Oggetto: [ID_VIP: 5590] Porto di Catanzaro marina. Lavori di completamento delle opere.

Richiesta di pronuncia sulla compatibilità ambientale ai sensi dell'art. 23, D.Lgs. 152/2006

Parere tecnico-istruttorio.

Figura 1 - Quadro complessivo della proposta progettuale, attualmente limitata a due terzi dell'effettiva area portuale

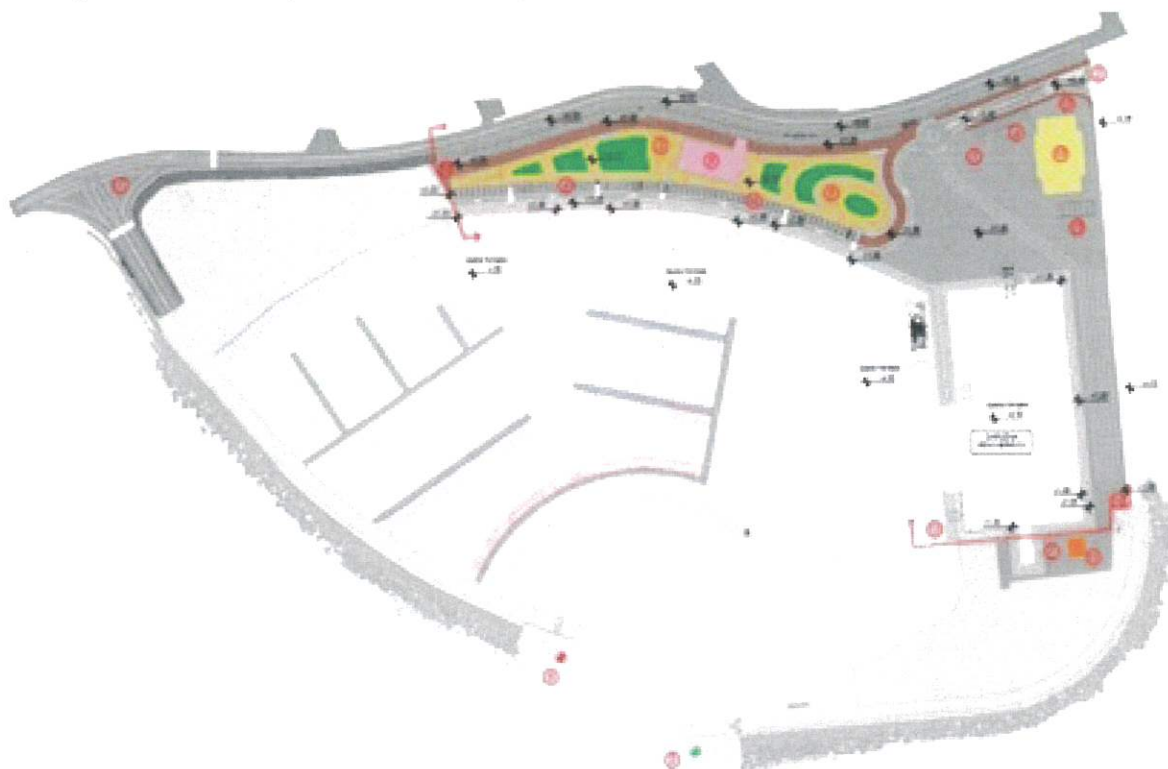
- 1) La proposta progettuale dovrà comprendere l'intera area portuale perimetrata dal molo di sottoflutto e di sopraflutto, banchine comprese, e non, per come proposto, solamente i due terzi dell'area portuale (vedi tav. 1259_B10_1 – Planimetria Generale di progetto);

- nel quadro della proposta progettuale, le opere di completamento e riqualificazione appaiono limitate a due terzi dell'effettiva area portuale, come delimitata dai moli di sottoflutto e di sopraflutto, configurando un intervento disomogeneo che pregiudica la percezione d'insieme dell'area portuale;
- l'impianto fotovoltaico posto in copertura dell'edificio del circolo nautico - installazione peraltro assente nelle fotosimulazioni - non appare integrato nel volume architettonico;

- a) La proposta progettuale dovrà essere estesa fino a comprendere l'intera area portuale perimetrata dal molo di sottoflutto e di sopraflutto, banchine comprese.

Figura 3 - Soluzione progettuale prevista per la Torre di controllo

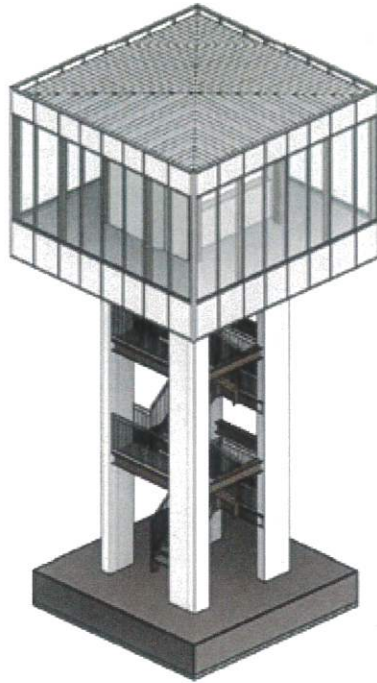
- 3) Per quanto concerne il previsto impianto fotovoltaico, lo stesso dovrà essere incassato nel piano della copertura;
- 4) Non si condivide la proposta progettuale riferita al manufatto denominato 'torre di controllo' in quanto avulsa dal contesto paesaggistico, fuori scala e con geometrie accentratrici di impatto visivo negativo;

- il volume della Torre di controllo appare avulso dal contesto paesaggistico, fuori scala e con un impatto visivo complessivamente negativo;

- b) In merito all'edificio della Torre di controllo, si richiede di individuare una soluzione progettuale alternativa di spiccata qualità architettonica e paesaggistica, ed in grado di essere maggiormente rappresentativa dell'infrastruttura portuale.
